LLAMADO PUBLICO A OFERTAS
N° 01/2024

CONVENIO MINISTERIO DEL INTERIOR
CORPORACION NACIONAL PARA EL DESARROLLO

COMUNICADO N° 03

SECCIONAL N°15:

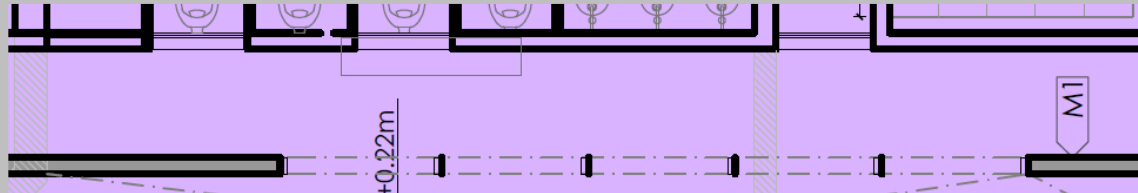
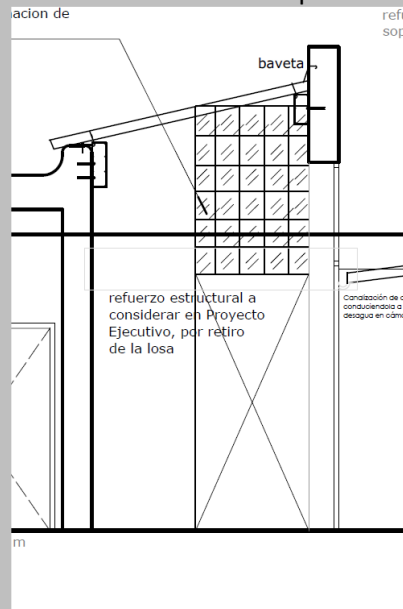
1) En el siguiente recorte se muestra el sector contiguo a la losa que se conserva sobre los locales 030 y 032. Entendemos que en este sector de 1,0m de ancho se debe realizar cubierta de isodec. ¿Es esto correcto?

2) Tampoco queda claro que estructura se debe realizar para darle apoyo, en el plano se observan las líneas punteadas junto a secciones rectangulares que en el archivo dwg aparecen en la capa "AL_estructura metálica", pero no se especifica en la memoria si se debe realizar algún tipo de estructura metálica. Solicitamos que se aclare el alcance de las tareas a realizar.

3) En el siguiente corte, interpretamos que se indica que se debe realizar un nuevo techo de isopanel manteniendo el muro existente a la derecha. Sin embargo, en la planta de demoliciones se indica que ese muro se demuele y se construye un muro nuevo 80 cm más a la derecha del muro existente. Por otra parte, en la actualidad existe techo de bovedilla en ese sector, y no se indica su demolición en planos. Solicitamos que se aclare el alcance de las tareas a realizar.

1) Es correcto.

2) En cuanto a la cubierta, se solicita sea brindado como solución integral, formando parte de la propuesta del proyecto ejecutivo.

3) En cuanto los apoyos, se solicita sea una viga con pilares metálicos, con su correspondiente canalón en todo el perímetro de la cubierta.

Se demolería el techo de bovedillas que se encuentra apoyado en ese muro. Con lo cual se especifica se considere la solución a ese muro como parte de la propuesta del proyecto ejecutivo.
